GUTACHTEN

zum ergänzenden
Stilllegungsprojekt der
Kernanlage Diorit am Paul
Scherrer Institut

Gutachten zum ergänzenden Stilllegungsprojekt der Kernanlage Diorit am Paul Scherrer Institut

Brugg, Februar 2026

Abbildung 5: Grundriss des ersten Untergeschosses des Gebäudes ODRA mit Perimeter

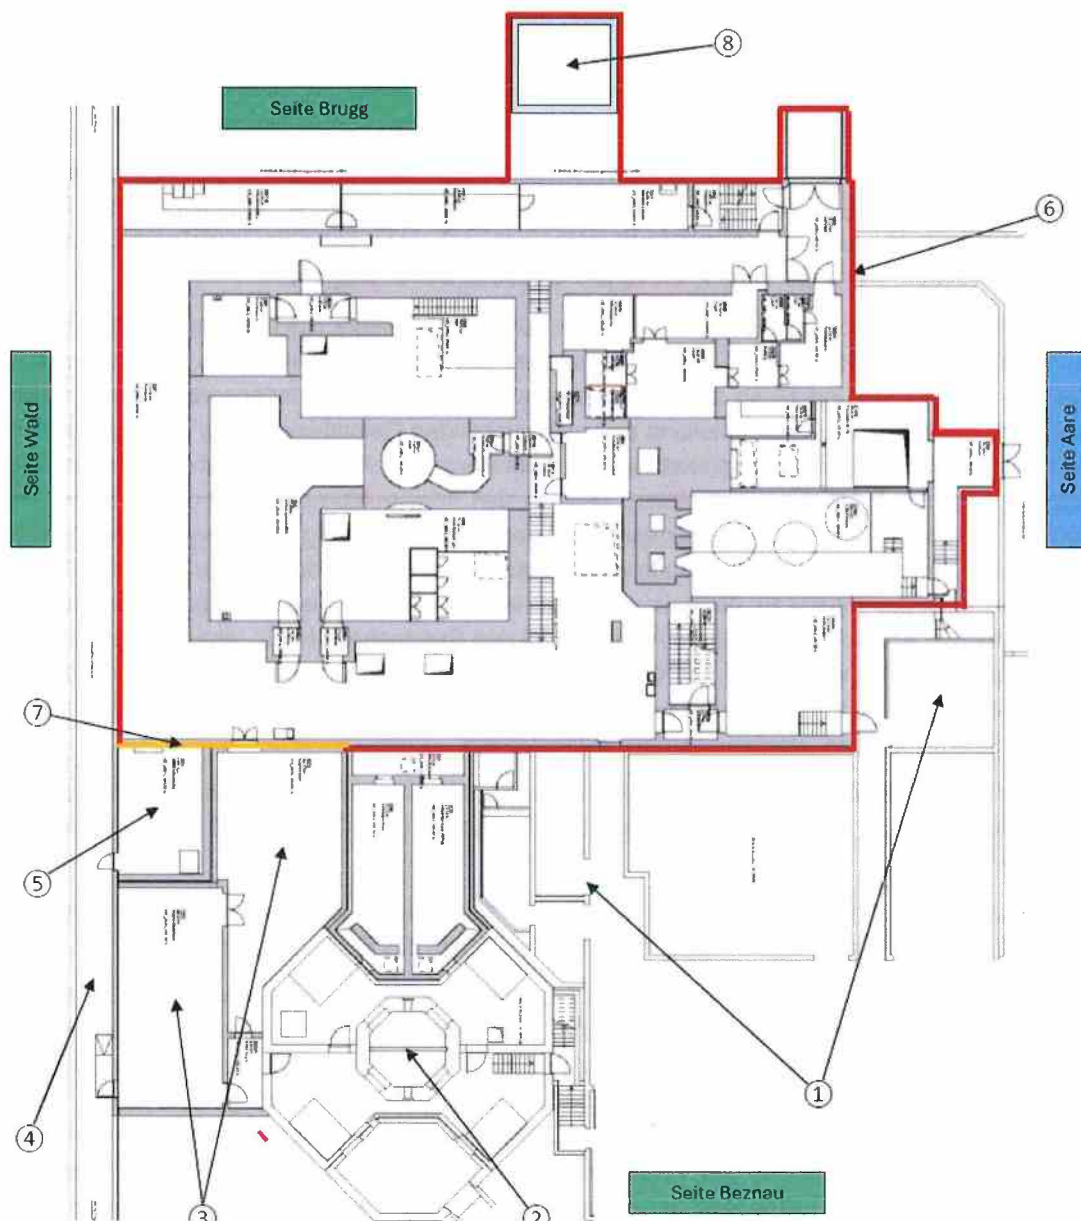
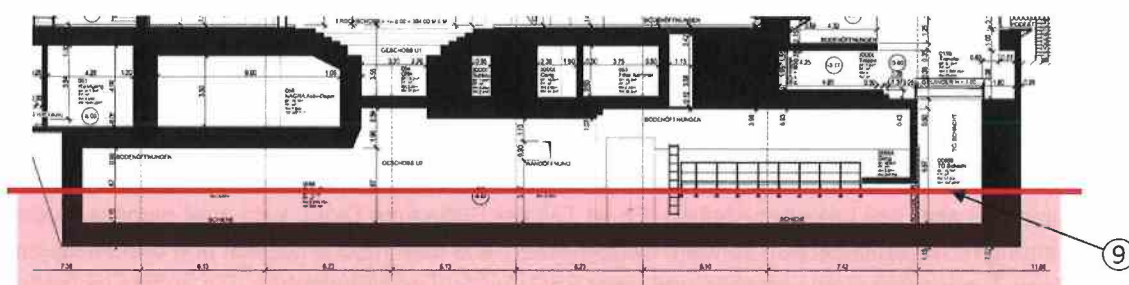
- der Perimeter in Abbildung 5 i. V. m. Abbildung 6 das Stilllegungsziel beschreibt. Demnach soll der Hochkamin, vormals Bestandteil der Kernanlage Diorit, stehen bleiben und weiterhin die zentrale Fortluftabgabestelle des PSI bilden. Er soll als eigene Kernanlage auf der Grundlage der teilweise nach wie vor bestehenden Betriebsbewilligung für die Kernanlage Diorit weiterbestehen. Der Hochkamin ist also nicht Teil der ergänzenden Stilllegung Diorit.

Das ENSI akzeptiert die Festlegung des Perimeters des Rückbaus wie in Abbildung 5 i. V. m. Abbildung 6 zzgl. des Rückbaus des Deponieplatzes. Der Perimeter muss jedoch vor Beginn der Massnahmen des ergänzenden Stilllegungsprojektes eindeutig feststehen. Der Perimeter ist in den Anträgen der Freigaben der Rückbauphasen 5, 6 und 7 zu berücksichtigen.

Der freizugebende Perimeter des Rückbaus ist vor Beginn der Massnahmen des ergänzenden Stilllegungsprojektes eindeutig festzulegen und dem ENSI mit dem Antrag auf Freigabe der Stilllegungsphase 5 einzureichen.
